TESTO DELLE OSSERVAZIONI

ALLEGATO alle OSSERVAZIONI all' IMPIANTO EOLICO denominato REMPILLO nel COMUNE di PITIGLIANO (GR). Comp

ID: Codice procedura (ID_VIP/ID_MATTM):10844

Impianto per la produzione di energia elettrica da fonte eolica, costituito da 6 aerogeneratori della potenza complessiva di 37,2 MW, un sistema di accumulo da 25 MW e relative opere connesse in località "Rempillo" nel comune di Pitigliano (GR).

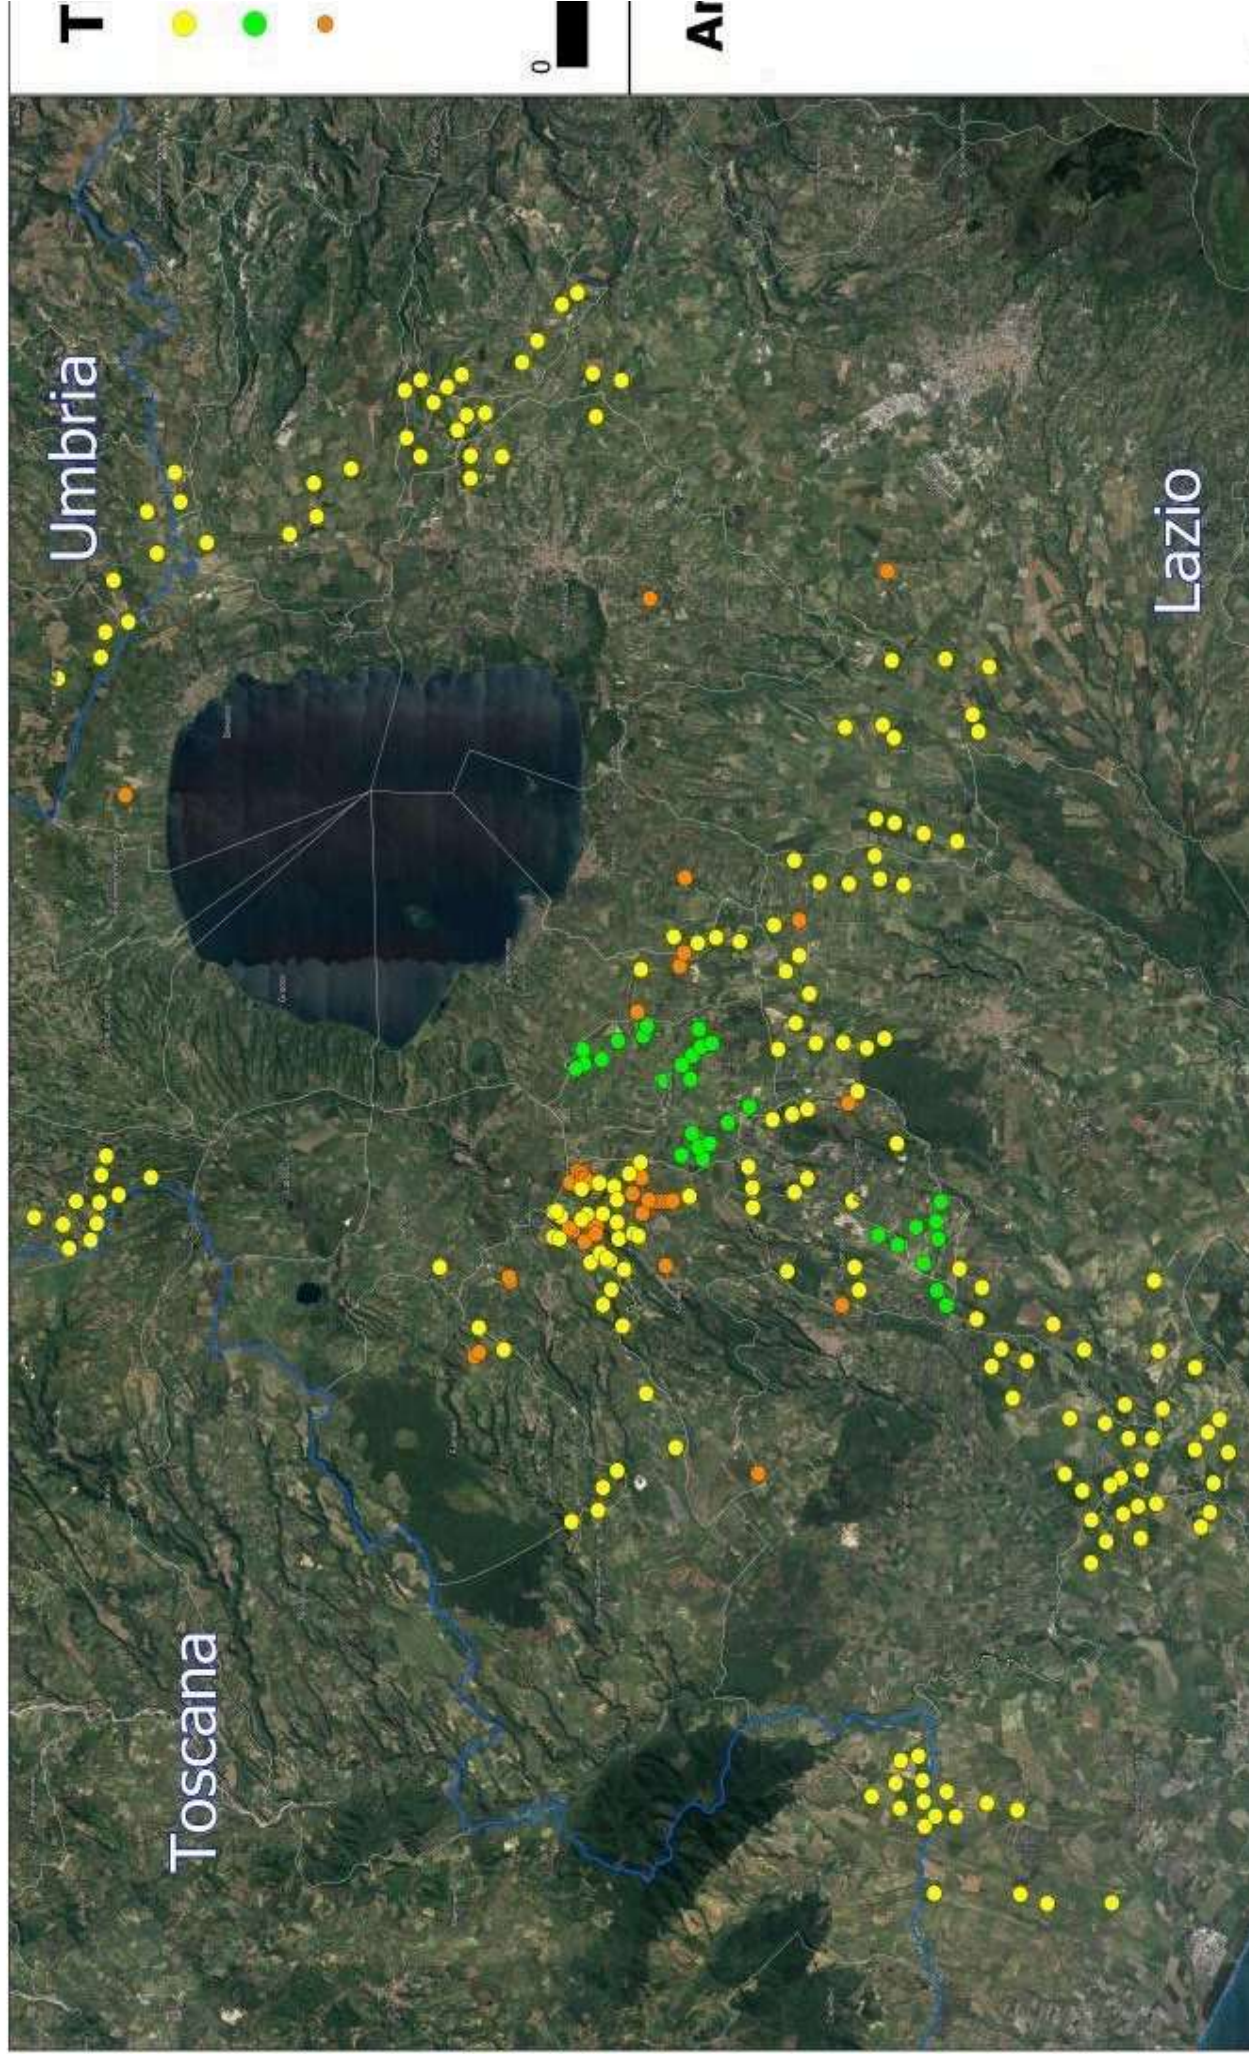
Riservandoci di verificare l’esistenza o meno dell’area archeologica ripotata nel PSC vogliamo ricordare che comunque le due “pale” P04 e P05 anche superando l’incompatibilità di non essere all’interno del perimetro di un bene culturale manterrebbero comunque la loro incompatibilità paesaggistica per i motivi ben argomentati nella nostra prima Osservazione quando abbiamo messo in evidenza come tutti e 6 gli aerogeneratori ricadendo nelle fasce di rispetto del bene di notevole interesse pubblico ex art. 136 del Codice dei Beni Culturali e del

Paesaggio “ Conca del Lago di Mezzano e territorio circostante” confinante direttamente con l’area archeologica citata di cui al PSC e quindi sarebbero collocati in un’area non idonea al loro insediamento come previsto dall’art. 20 del D.Lgs 199/2021 e dall’Allegato IV (inserimento degli impianti eolici nel Paesaggio e sul Territorio) delle Linee Guida Nazionali per le autorizzazioni all’insediamento degli Impianti FER .

Analisi degli Impianti Eolici Esistenti e in Progetto

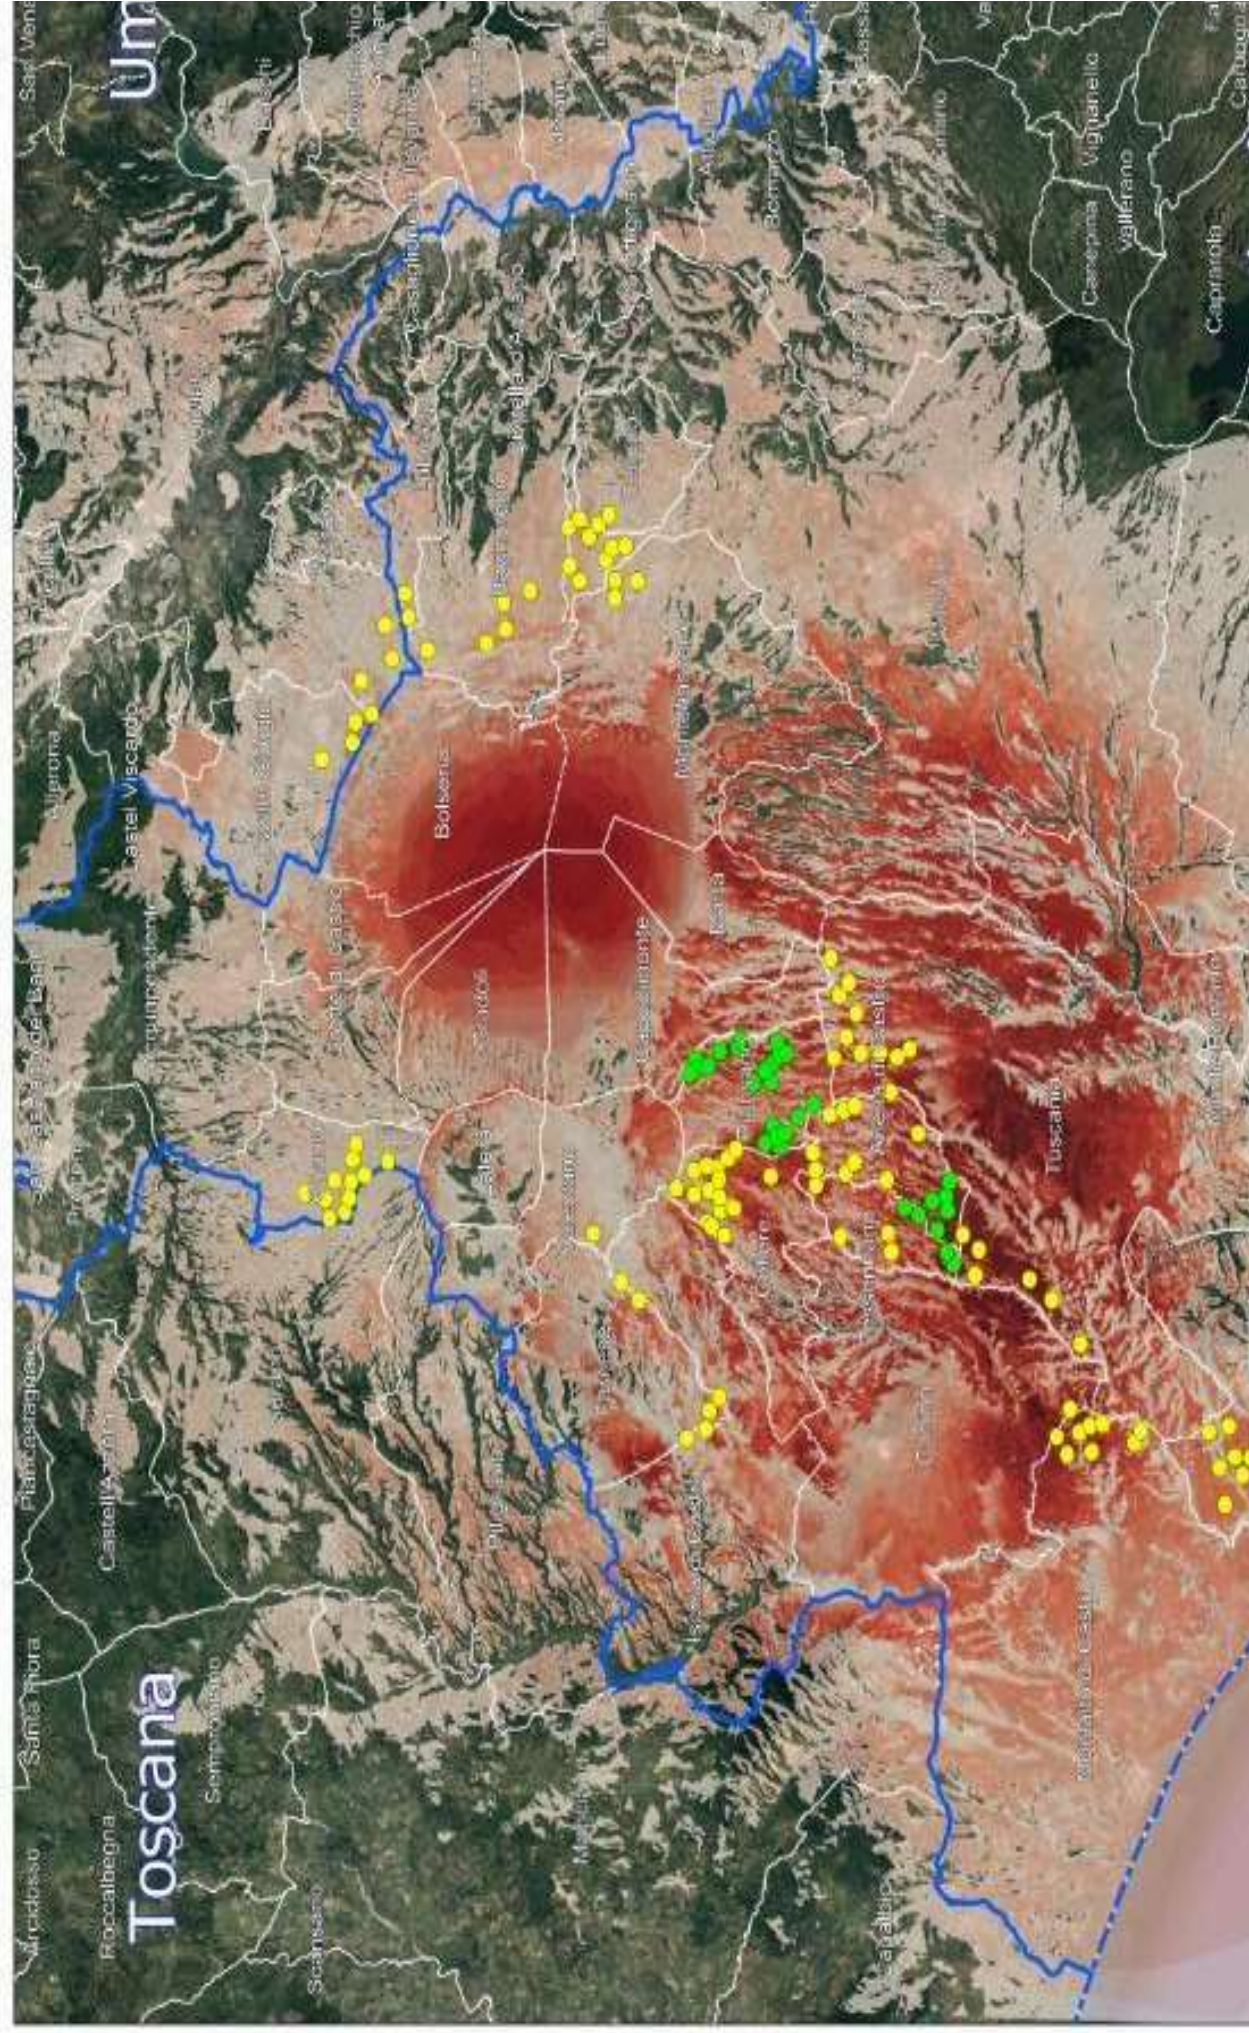
Quindi anche la Regione come Ente deputato dalla normativa nazionale a legiferare sulle aree idonee e non idonee si è espressa riguardo al fatto che abbia assolto ai doveri e alle quote stabilite dal PNIEC e in ambito regionale la provincia di Viterbo è stata quella con il più alto tasso di impianti FER tra tutte e quindi ormai satura ed il cumulo degli impianti FER installati, autorizzati e in progetto rappresenta una elevata criticità per la sostenibilità ambientale di ulteriori eventuali iniziative. L'impianto eolico “ Rempillo” pur essendo “esterno al confine provinciale e regionale ma nelle sue immediate vicinanze (a soli 100 metri i primi due aerogeneratori) oltre ad impattare sul territorio e sulle economie di tre Comuni del Lazio (Farnese, Valentano e Latera) si trova nelle fasce di rispetto dei Beni di notevole interesse pubblico come si è evidenziate nelle Osservazioni nn. 1 e 2 e crea anche degli impatti negativi anche sui beni naturalistici come verrà dettagliato nell'Osservazione n. 4. Inoltre andrebbe a sommarsi al già enorme cumulo di impianti eolici e fotovoltaici e geotermici che già creano una elevata criticità ambientale nella provincia di Viterbo e interferiscono anche con il

territorio toscano come si può vedere dalle immagini nn. 4 e 5 dell'Allegato n. 1.
